# **IMPIANTO FOTOVOLTAICO EG MIRTO E OPERE CONNESSE**

**Integrazioni Richiesta dalla Regione  
Emilia Romagna – Direzione generale  
Cura del territorio e dell’Ambiente – Area  
Valutazione Impatto Ambientale e  
Autorizzazioni – con nota Prot.  
30/12/2022.1263708.U.**

**Ing M. Elisio**

**Pescara, 30/01/2023**

**Figura 1– Stralcio della Carta Unica dei Criteri Generali di Localizzazione degli Impianti Fotovoltaici**

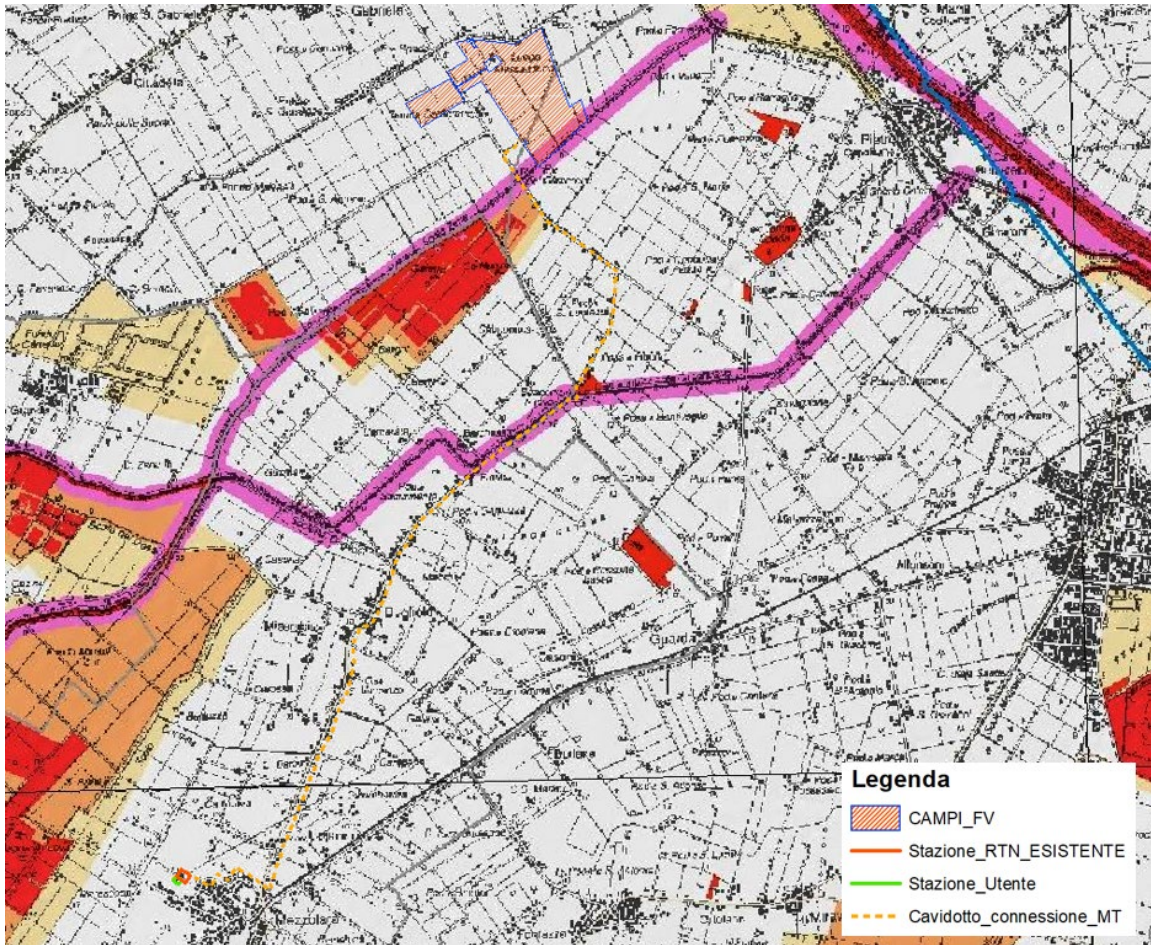
*Con deliberazione di Giunta del Comune di Molinella n. 168 del 11/11/2022 è stata assunta la proposta di Piano Urbanistico Generale (PUG) del Comune di Molinella, le relative le norme di salvaguardia entrano in vigore dal momento dell'adozione con delibera di Consiglio. Ricordando che alla conclusione del presente procedimento di valutazione ambientale e del successivo procedimento di autorizzazione unica dell'impianto si potrebbe ricadere nel periodo di applicazione delle norme di salvaguardia, si consiglia di verificare la conformità anche allo Strumento Urbanistico in fase di formazione.*

In relazione a tale aspetto, come già indicato nel SIA (Elaborato DOC\_SIA\_81\_Quadro Programmatico – paragrafo 2.2.2 Aree non idonee FER – Delibera n. 28 del 6/12/2010), si segnala che dall'esame della cartografia allegata alla delibera 28/2010, di cui si riporta uno stralcio in Figura 1, e in cui vengono perimetrate in rosso le aree cosiddette non idonee, risulta che le opere in progetto non interferiscono con aree "non idonee".
